株式会社サンワカンパニー

《レプト手洗台・レプトカウンター・レプトインウォール》仕様変更のお知らせ

対象商品 レプト手洗台・レプトカウンター・レプトインウォール

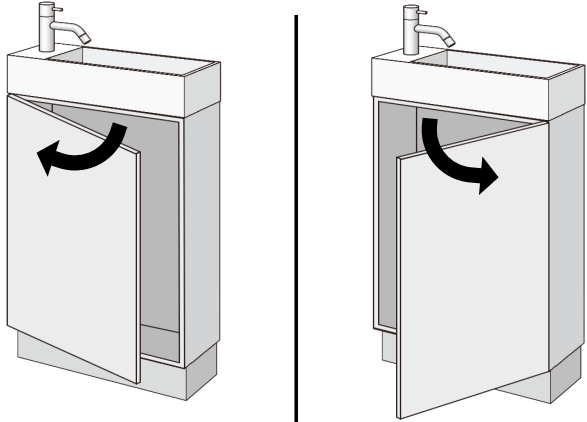
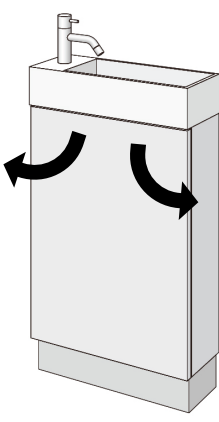
- ・収納（下台）扉の開き勝手を左右共通化
- ・Pトラップセットの新規設定

変更前	変更後
<p>収納（下台）扉の開き勝手が左右で別品番</p>  <p>左勝手 右勝手</p> <p>※イラストはレプト手洗台</p>	<p>収納（下台）扉の開き勝手が左右共通化 ※現場の状況に合わせて収納（下台）を上下反転することで扉の吊元を変更できます。</p>  <p>左右勝手共通化</p> <p>※イラストはレプト手洗台</p>
<p>プッシュラッチ</p> 	<p>プッシュラッチ</p>
